ODPOWIEDZI NA PYTANIA

w postępowaniu o udzielenie zamówienia publicznego, którego wartość szacunkowa nie przekracza kwoty określonej w przepisach wydanych na podstawie art. 3 ust. 1 pkt 1 ustawy, realizowanym w trybie podstawowym pn: **Modernizacja sieci wodociągowej wraz ze Stacją Uzdatniania Wody oraz odbudowa dróg i sieci deszczowej w popegeerowskiej m-sci Kusowo**

Znak sprawy: ZP.271.10.2022

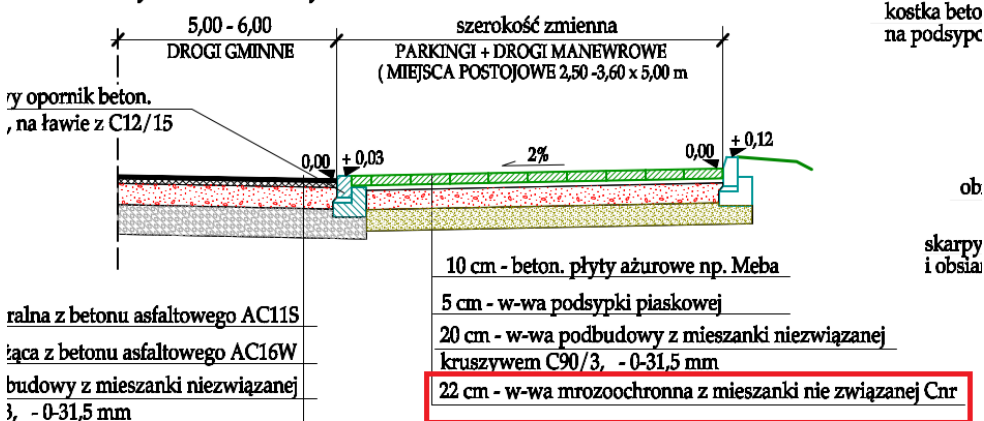
Prosimy o potwierdzenie, że do wyceny należy przyjąć mieszanki bitumiczne dla w-wy ścieralnej i wiążącej dla KR 1-2.

Zamawiający potwierdza, że do wyceny należy przyjąć mieszanki bitumiczne dla w-wy ścieralnej i wiążącej dla KR 1-2.

**SZCZEGÓŁ POŁĄCZENIA NAWIERZCHNI DROGI GMINNEJ
Z NAWIERZCHNIĄ DROGI MANEWROWEJ PARKINGU
LUB MIEJSCEM POSTOJOWYM WYK. Z PŁYT AZUROWYCH**

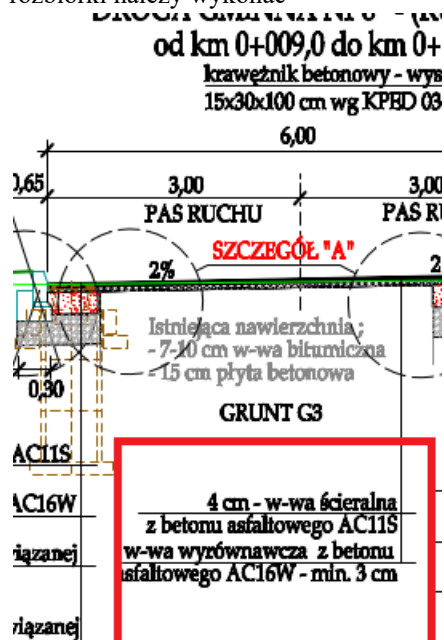
Zgodnie z przekrojami normalnymi (oraz przedmiarem – pozycja 17) w miejscach postojowych należy wykonać 22 cm w-wę mrozoochronną z mieszanki niezwiązanej z CNR. W opisie do projektu w-wę tę należy wykonać z mieszanki niezwiązanej cementem C3/4. Prosimy o informację, co należy przyjąć do wyceny.

Miejsca parkingowe będą wykonane z dwóch rodzajów nawierzchni; z kostki betonowej (naw. szczelna) i z ażurowych płyt betonowych (naw. przepuszczalna). Pod miejscami postojowymi z kostki betonowej w-wę mrozochronną wykonać z mieszanki związanej cementem C3/4, natomiast pod nawierzchnią miejsc postojowych z ażurowych płyt należy ułożyć w tym miejscu w-wę mrozochronną z mieszanki niezwiązanej Cnr. Specjalnie zostały wykonane w Przekrojach Normalnych dwa osobne przekroje aby to zobrazować.
